市民からの意見に対する基本設計への反映について

ワークショップやヒアリングにて市民の方々にいただいたご意見を元に基本設計を進めてきました。
ここではご意見を受けて修正を行ったポイントを一部抜粋して紹介しています。

外構図

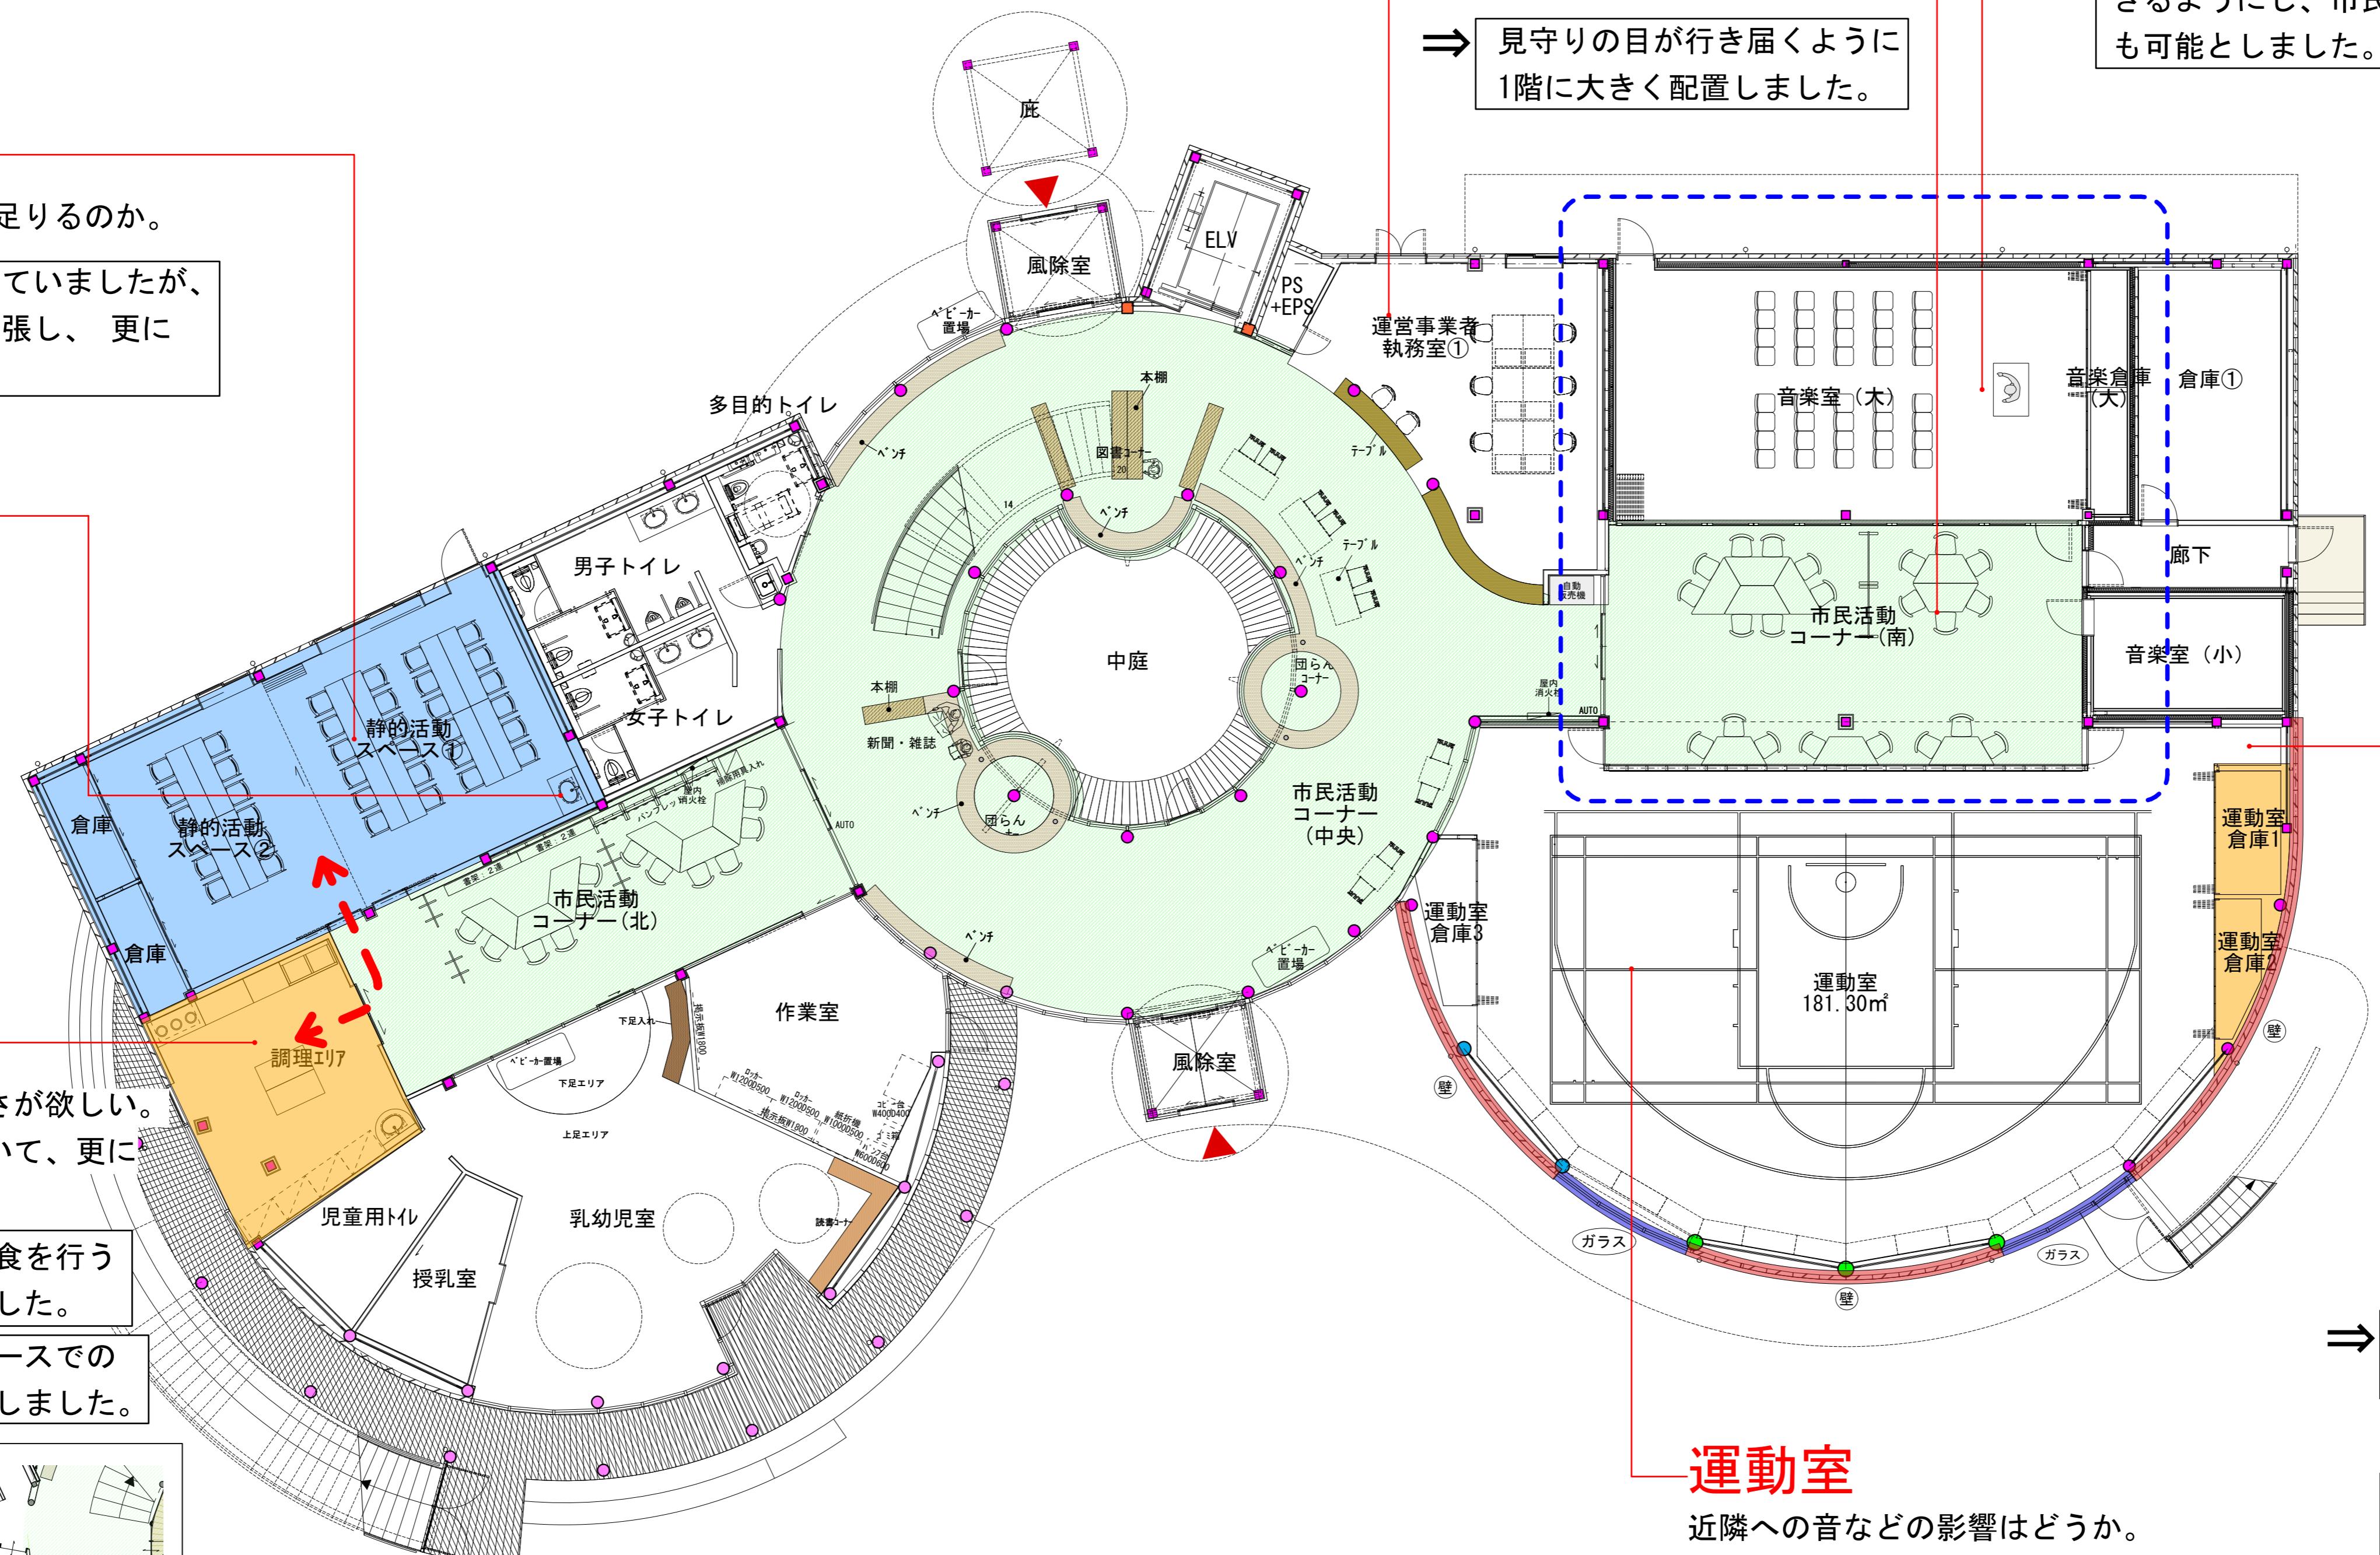
- 一箇所に出入りを集中させないようにしてほしい。
- 安全のため入口と出口を分けてもらいたい。
- 駐車スペースは一方通行が良い。
- Uターン形状だと事故が多い。

- 安全、安心な駐車場出入口を計画してほしい。
- 駐輪場から出入りで安全のため左右を見る空地を設けてほしい。

公園は緑が多いので施設も同じように緑豊かにしてほしい。

⇒ 駐車場車路は一方通行の形状とし、入口と出口を別にしました。

車が出る時の視認性が確保できるように植栽帯を設けました。

⇒ 駐車場付近の見通しを確保できるよう壁面を道路から少し引いた位置となるよう計画しています。

⇒ 道路に出るときの視認性を確保するため、敷地境界から建物外壁を後退させました。

⇒ 敷地内、建物公園側は積極的に緑化を行う方針です。

静的活動スペース

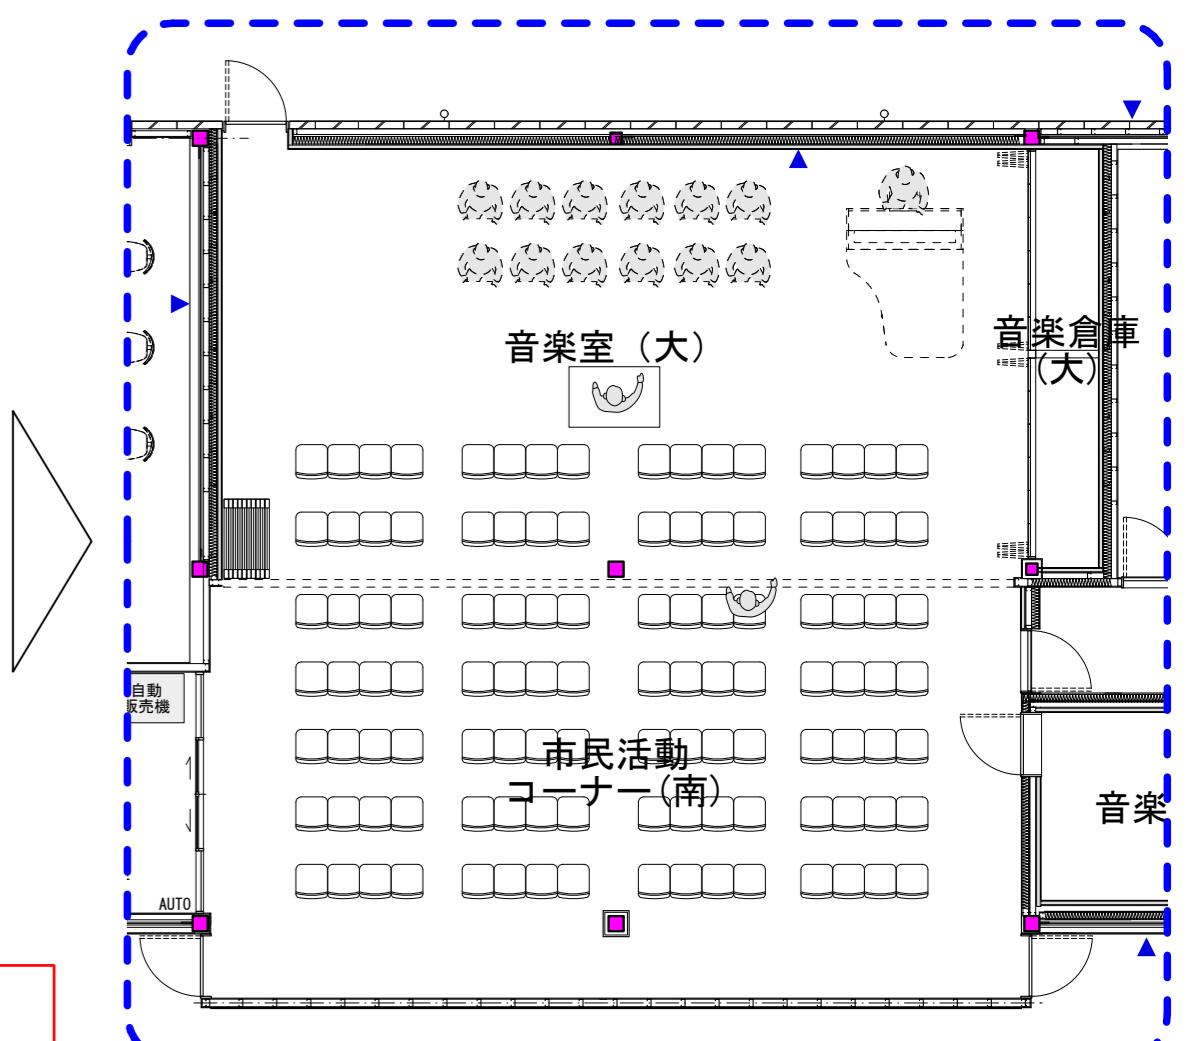
- これまでの利用を考えてスペースは足りるのか。
⇒ 機能上、必要十分な面積を確保していましたが、プロポーザル提案時から外壁を拡張し、更に11m²程度大きくしました。
- 水栓台を設置してほしい。
⇒ 手洗水栓台を設けました。

- 音楽室(大)の収容人数はどれくらいか。
 - 市民活動コーナー等も音楽スペースと一緒にしてもっと広くしてほしい。
- ⇒ 40人程度を想定しています。音楽室(大)ではピアノ・声楽等を想定し、音楽室(小)ではドラム等の使用を想定した防音を計画しております。また、全面に可動間仕切りにすることで開放できるようにし、市民活動コーナー(南)と一体的に大きく使うことも可能としました。

調理エリア

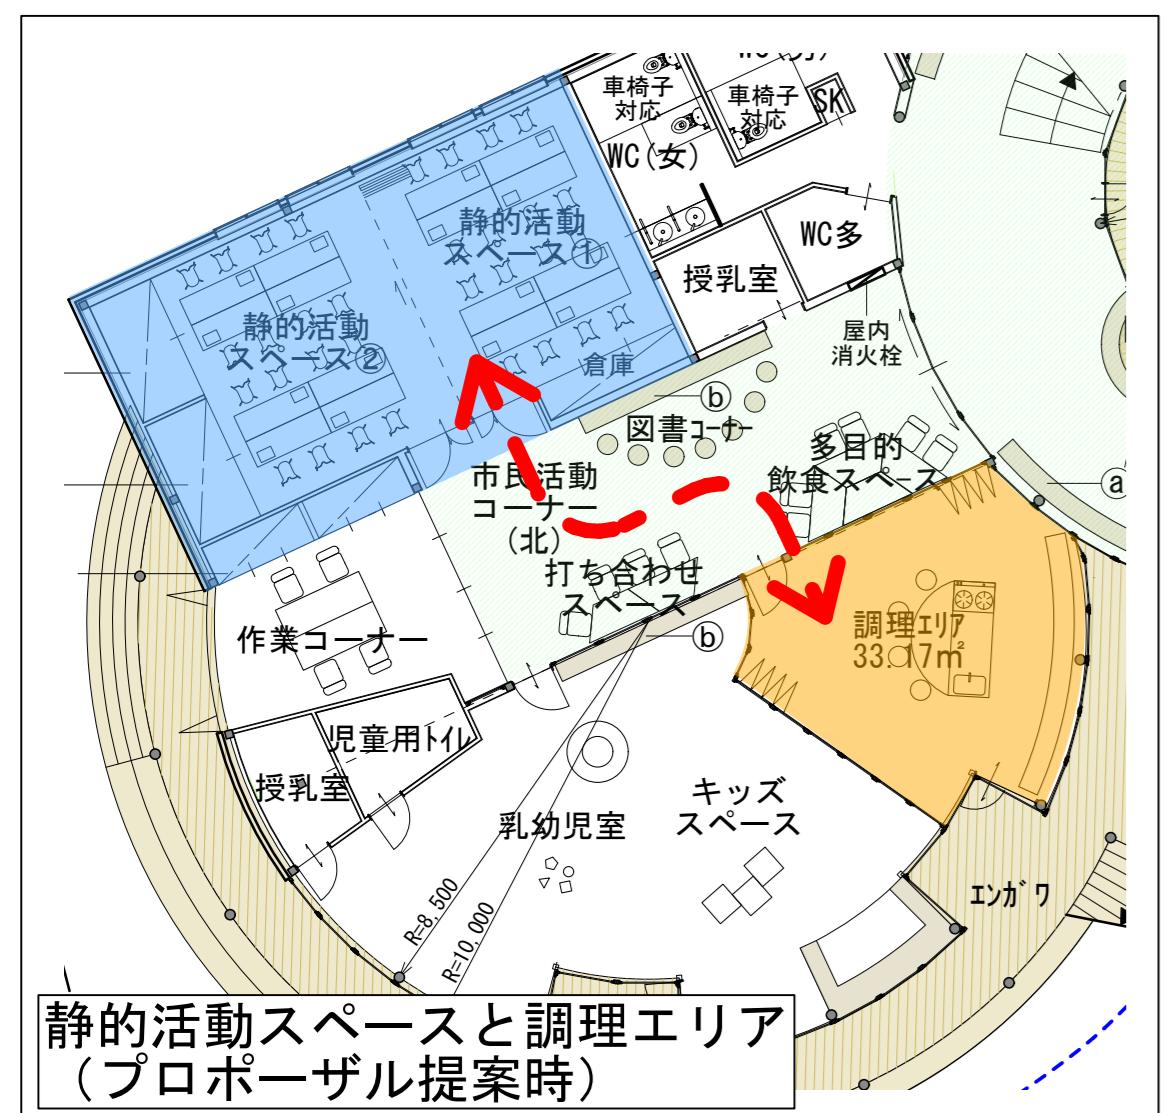
- 調理室だけで調理、飲食ができる広さが欲しい。
 - 静的活動室と調理スペースが離れていて、更に子どもの動線と交錯するので不安。
- ⇒ 料理教室などを行う際に調理、飲食を行う為に、十分なスペースを確保しました。
- ⇒ 市民活動コーナーや静的活動スペースでの食事も想定し、隣接するよう配置しました。

運動室

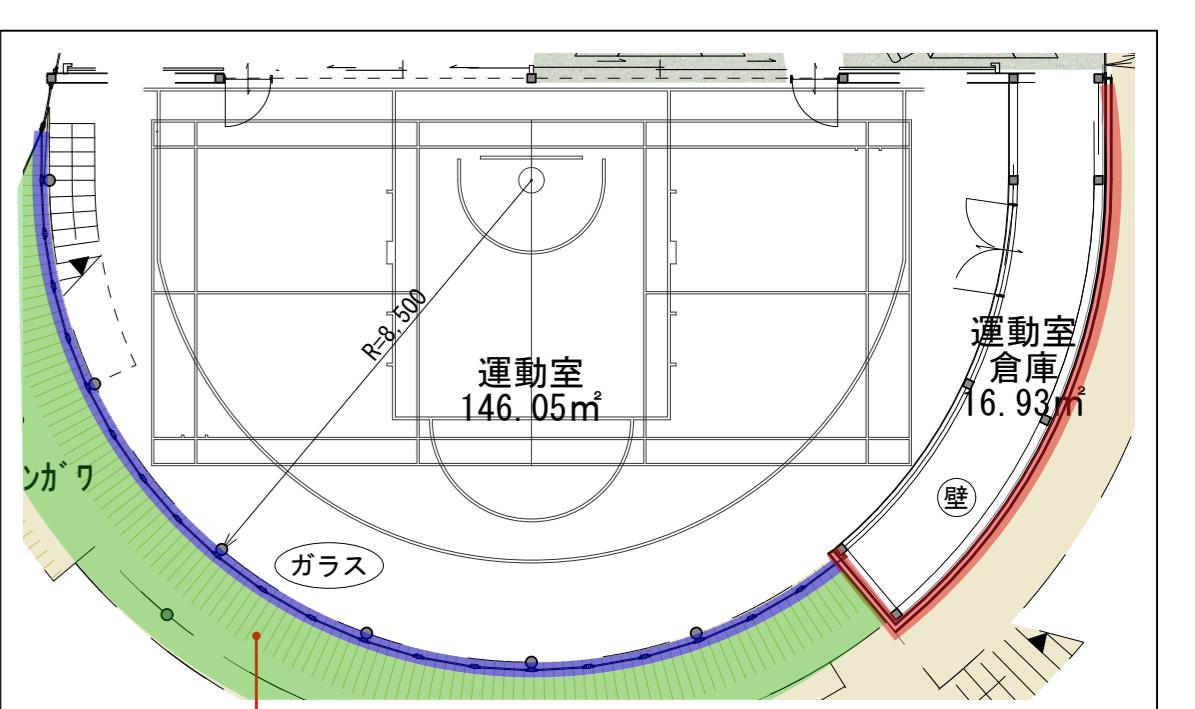
近隣への音などの影響はどうか。
窓が多く夜間、近隣の方に対して明る過ぎることはないか。

- ⇒ 隣家側壁面に倉庫を配置することで、直接音が向かわないよう配慮しました。
またプロポーザル提案時と比較してガラス面を減らし、外壁面を増やすように設計しています。

- ⇒ プロポーザル提案時と比較して、使いやすいうように運動室を大きくしました。(146m²⇒181m²)
